I.7013.9.2022

Sprawa dotyczy: **postępowania przetargowego pn. „Utworzenie Centrum Przesiadkowego w Łapach – roboty dodatkowe II etap**

Zamawiający zawiadamia, że od oferenta wpłynęły zapytania o następującej treści:

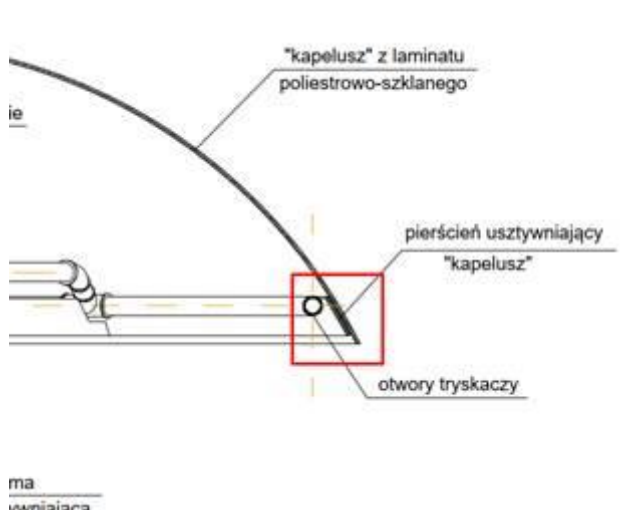
1. Projekt przewiduje zainstalowanie w maszynowni filtra dokładnego z automatycznym płukaniem (Amiad Mini Sigma on-line DN80) na rurze ssawnej przed pompą (schematy technologiczne na rys. 7 i 8 w branży sanitarnej). Jednocześnie na rys. A07 (architektura) filtr dokładny jest zamontowany na rurze tłocznej za pompą. Ze względu na duże gabaryty zaprojektowanego filtra Amiad (długość ok. 126 cm stanowi połowę długości maszynowni, która ma 220x245 cm) oraz duże wątpliwości, czy pompa na ssaniu będzie miała moc pociągnięcia wody przez filtr dokładny o siatce oczek ok. 300-500 micronów, wnioskujemy zmianę 2 filtrów z automatycznym płukaniem DN80 (po 1 w każdej maszynowni) na 4 filtry z ręcznym płukaniem DN50 (2”), które będą zainstalowane na rurze tłocznej za pompą.

1. Zamawiający nie wyraża zgody na zmianę filtra, natomiast dopuszcza umiejscowienie go na części tłoczącej. Ponadto Wykonawca może zastosować jedną pompę o większej wydajności zamiast dwóch, które wskazane są na schemacie.

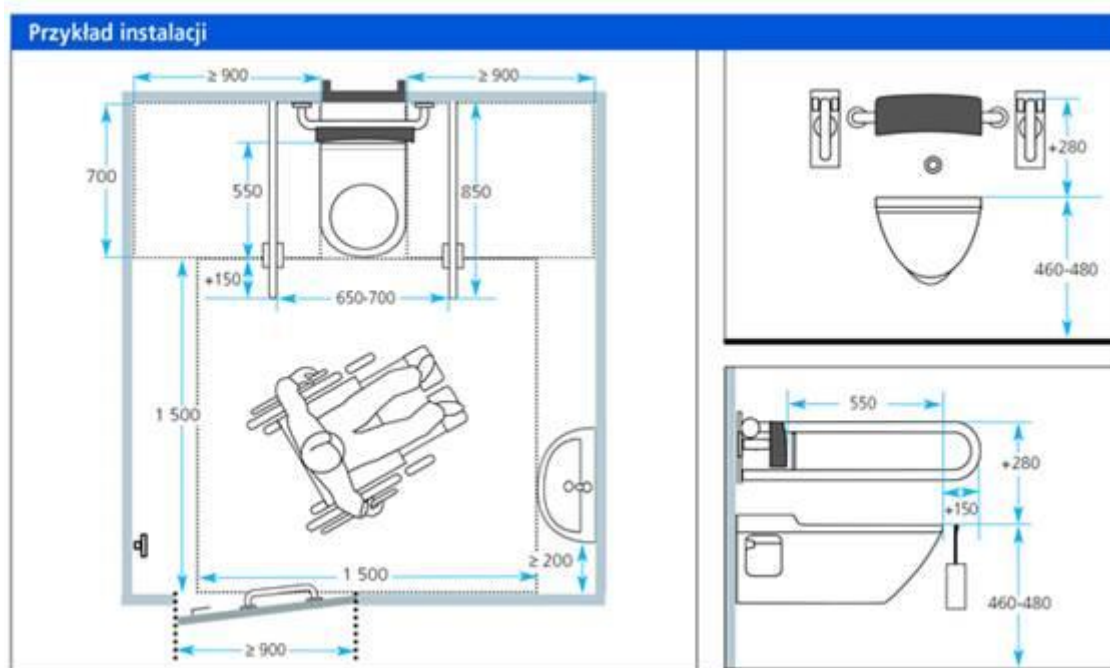
- pomieszczeniu. Dodatkowo projekt nie przewiduje kominka czerpalnego, który jest wymagany dla ciągłej wentylacji komory.
17. Na rysunku A 08 Detal ławki, pokazano ławkę z umieszczonym pod nią kominkiem wentylacyjnym, na żadnym z rysunku PZT nie pokazano tej ławki, brak jest też informacji o tej ławce w opisie. Prosimy o informację czy jest to istniejąca czy nowoprojektowana ławka oraz wskazanie jej/ich na zagospodarowaniu terenu, zwracamy uwagę, że dla prawidłowej wentylacji komór technologicznych wymagane są po dwa kominki z komory (czerpnia i wyrzutnia).

17. Zamawiający informuje, iż ławki (2 szt.) należy wykonać zgodnie ze schematem dołączonym do dokumentacji projektowej wraz z umiejscowieniem kominków do prawidłowej wentylacji komór.

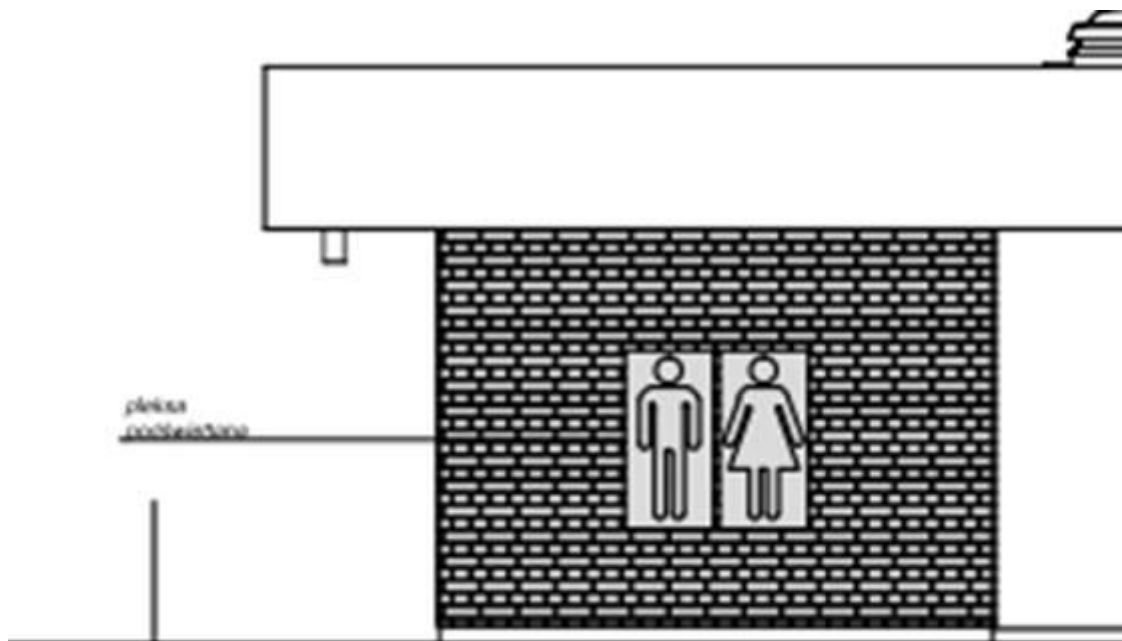
18. Na rysunku A 01 Rzut toilet pokazano montaż misek ustępowych po przeciwnej stronie ścianki działowej, ścianka ma grubość 14 cm, rysunek nie pokazuje stelaży podtynkowych do montażu tych misek oraz pisuaru, wymiar stelaża do miski ustępowej wynosi około 165-205 cm głębokości, co dla dwóch misek daje min 330-410 cm grubości ściany. Wysunięcie misek ustępowych do przodu o grubość stelaża zmniejsza wymaganą przestrzeń manewrową osoby niepełnosprawnej. Prosimy o wyjaśnienie powyższego.

19. Na rysunku A 01 Rzut toilet wrysowano uchwyty dla osób niepełnosprawnych, które nie wychodzą poza obrys toilet, w opisie do projektu pkt 2.9 pokazano przykładowy uchwyt montowany do ściany, zgodnie z obowiązującymi przepisami uchwyty powinny wychodzić min 15 cm przed miskę ustępową. Prosimy o wyjaśnienie jaki rodzaj uchwytu ma być zastosowany oraz czy ma być montowany do ściany czy posadzki.

18. Zamawiający informuje, iż miski ustępowe należy zamontować na ścianie zewnętrznej.
19. Zamawiający informuje, iż uchwyt powinien być mocowany do ściany o długości min. 85 cm.

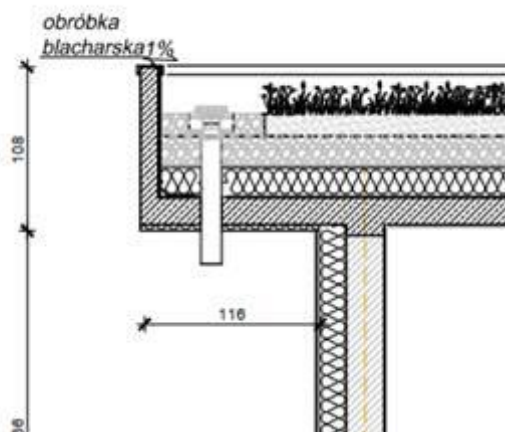
20. Na elewacji północnej i południowej wrysowano dwie podświetlane pleksi, brak obwodu elektrycznego do podświetlenia tych elementów w projekcie elektrycznym. Prosimy o uzupełnienie.

20. Zamawiający informuje, iż pleksi należy podświetlić oświetleniem ledowym z obwodu zewnętrznego.
21. Zamawiający informuje, iż kable grzejne mają ogrzewać krótkie odcinki odpływowe z dachu i wokół odpływu wody deszczowej.
